2. CHAPITRE 2 : RÉUNION PLÉNIÈRE DU 21/02/17

3. CHAPITRE 3 : RÉUNION TECHNIQUE DU 10/05/17

4.5 GRIEF N°1 : REMONTÉES CAPILLAIRES APPARTEMENT REZ-DE-CHAUSSÉE.

Image 4.8

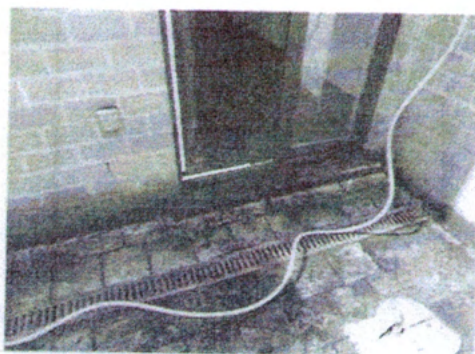
- 4.5.7 Nous procédons au démontage du parement dans la cour privative en façade arrière (cf. images 4.8 à 4.12).
- 4.5.8 A l'intérieur, en correspondance de l'endroit du sondage, nous relevons une teneur en humidité de 73/100 (état humide) –cf. image 4.9–.
- 4.5.9 Une bavette type DIBA est placée derrière la brique de parement. Son pli horizontal achemine les eaux de la coulisse vers les orifices de drainage évidés dans les joints verticaux du parement (cf. image 4.11).
- 4.5.10 Sous cette bavette, une deuxième est placée derrière l'isolant et elle se glisse sous le bloc porteur (cf. image 4.12).
- 4.5.11 Le mur porteur s'appuie sur un radier dépassant dépourvu de toute protection étanche (cf. image 4.12).

Image 4.20

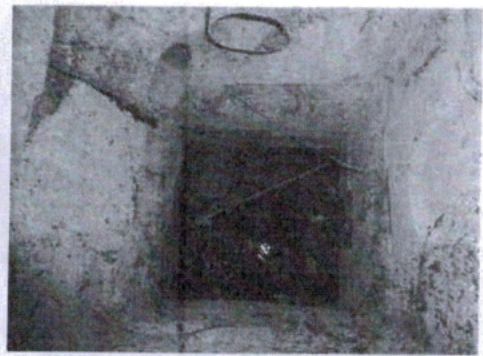
- 4.5.22 L'évacuation de ladite chambre (cf. image 4.20) s'effectue vers une deuxième chambre non accessible située sous le sol du salon de l'appartement du rez-de-chaussée.

- 4.5.23 A l'examen par sonde endoscopique la chambre apparaît pleine de débris. En faisant couler de l'eau dans la conduite, nous constatons qu'elle se remplit jusqu'à son couvercle.

Image 4.21

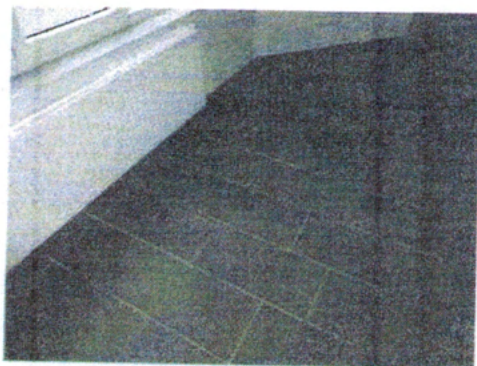
- 4.5.24 Un drain est également raccordé à la chambre non accessible.
- 4.5.25 Afin de vérifier l'étanchéité de la chambre non accessible, ainsi que l'état du drain (dont nous ne possédons pas de détail ni son tracé), nous procédons à la démolition de la dalle après avoir localisé la chambre par traçage de la caméra endoscopique qui est équipée d'un émetteur (cf. images 4.21 à 4.24).

- 4.5.26 Le haut de la chambre de visite est situé à +/-70cm de profondeur du niveau fini, sous un radier armé de +/-45cm d'épaisseur.
- 4.5.27 Il n'est pas possible de procéder à un examen de la chambre sans ouvrir d'avantage la dalle.

Image 4.30

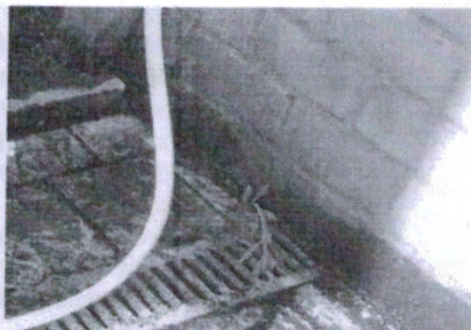
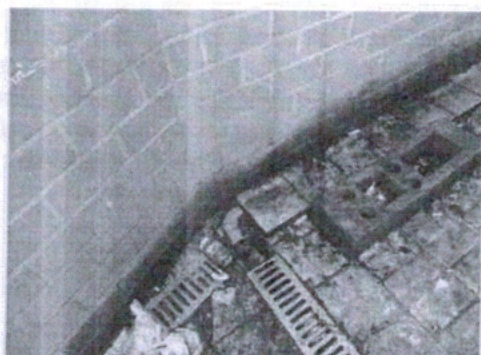
- 4.5.31 De manière générale nous pouvons constater que les raccords des avaloirs de sont pas soignés ni étanches (cf. images de 4.28 à 4.31).

Image 5.1

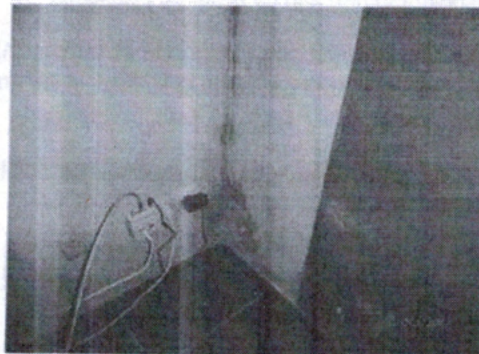
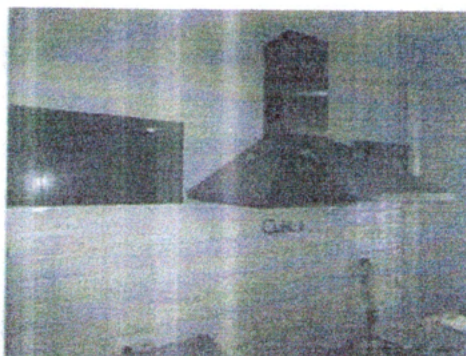
- 5.3.1 Des dégradations importantes sont constatées sur le mur intérieur en correspondance de l'angle entre le mitoyen et la façade.
- 5.3.2 Les mêmes dégradations sont visibles derrière le four et en correspondance de la hotte.

Image 5.5

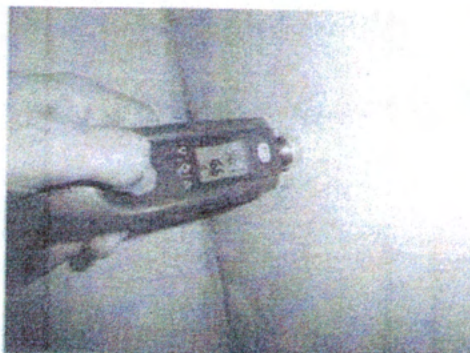
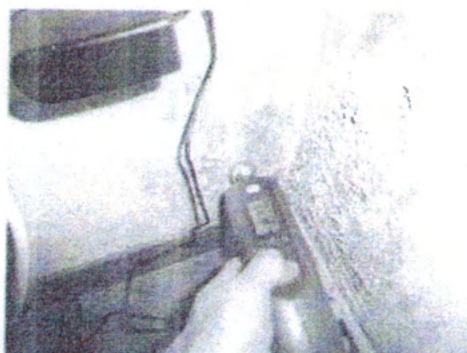
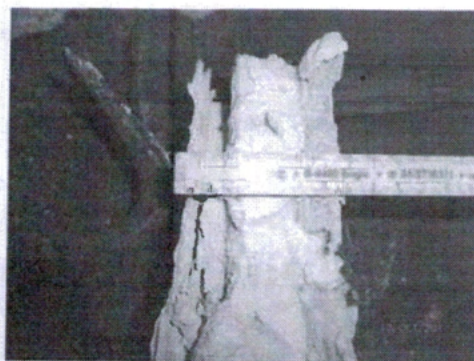
- 5.3.3 Nous procédons à des mesures de la teneur d'humidité, qui résulte être extrêmement élevée. En particulier : 99/100 four, 90/100 hotte.
- 5.3.4 Le propriétaire nous informe avoir procédé au placement contre le mur mitoyen, d'une plaque de plâtre (12mm) sur isolant (35mm) afin de palier au problème.
- 5.3.5 L'humidité dans le trumeau de façade entre la fenêtre et le mitoyen, est supérieure à 90/100 sur une hauteur de 50 cm en correspondance de la fenêtre, et sur une hauteur de 120 cm à la jonction avec le mitoyen.
- 5.3.6 Il y a lieu de préciser qu'en façade avant, en correspondance dudit trumeau, il y a une DEP encastrée à 60 cm de la fenêtre.

Image 5.9

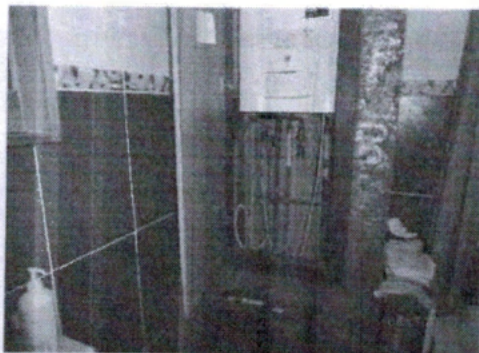
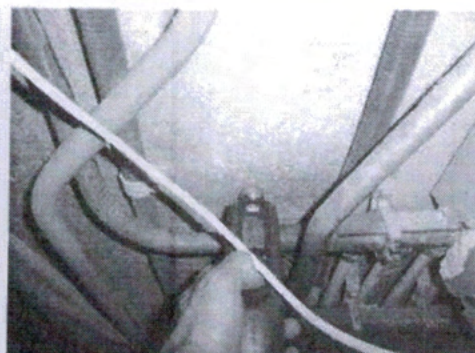
- 5.3.7 Une humidité importante est constatée dans le mur mitoyen en correspondance de la chaudière (82/100).

Image 5.21

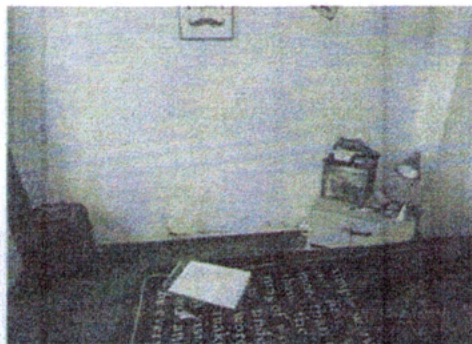
- 5.8.1 Des moisissures sont visibles dans la chambre.
- 5.8.2 Une teneur en humidité élevée est enregistrée dans les murs.

Image 5.24

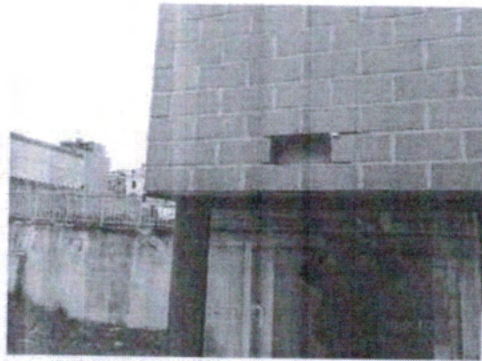
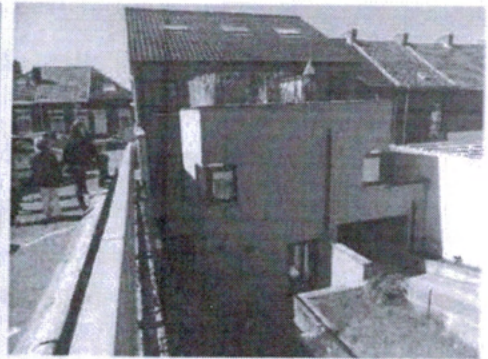
- 5.9.1 Par endroits, l'isolant derrière la brique de parement est manquant.
- 5.9.2 La reprise des eaux des coulisses n'est pas prévue systématiquement : manquent bavettes et ouvertures dans les joints.
